DÉCISION NOMINATIVE N° 2016-563

**portant autorisation de travaux de restauration d'un chalet d'alpage situé
au lieu-dit Le Carroley dans le cœur du Parc national de la Vanoise.**

Nature des travaux : restauration d'un chalet d'alpage

Localisation du projet : Le Carroley – commune de Villaroger

Annexe 1 Coupe de la toiture

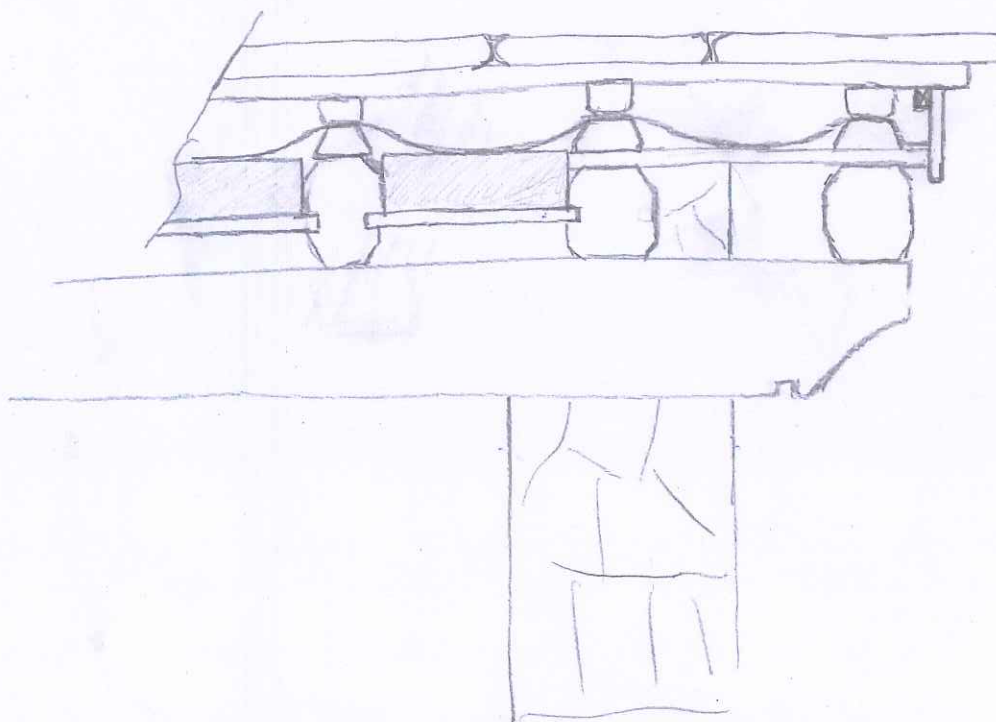
Toiture : la hauteur du bâtiment sera de 4,70 m en façade Ouest, la pente de la toiture sera de 42 %.

La charpente sera réalisée selon le schéma donné par le pétitionnaire joint en annexe 1.

Les pièces de charpente ne devront pas être surdimensionnées de manière à reprendre les dimensions de la charpente d'origine.

Les chevrons et les pannes seront de forme arrondie, les chevrons auront 2 plats, pas de chevron ni de panne à section quadrangulaire.

Le diamètre des chevrons sera de 12 cm à 14 cm.

Le diamètre des pannes sera de 35 +/- 1 cm.

L'épaisseur du complexe chevron + isolation sera comprise entre 14 et 18 cm à l'arase.

Les chevrons seront placés tous les 50 cm.

Les arases seront réalisées en pierres hourdées à la chaux, reprenant l'aspect du mur extérieur. Elles seront réalisées jusqu'au ras de l'étanchéité.

Les semelles sous les pannes seront en bois.
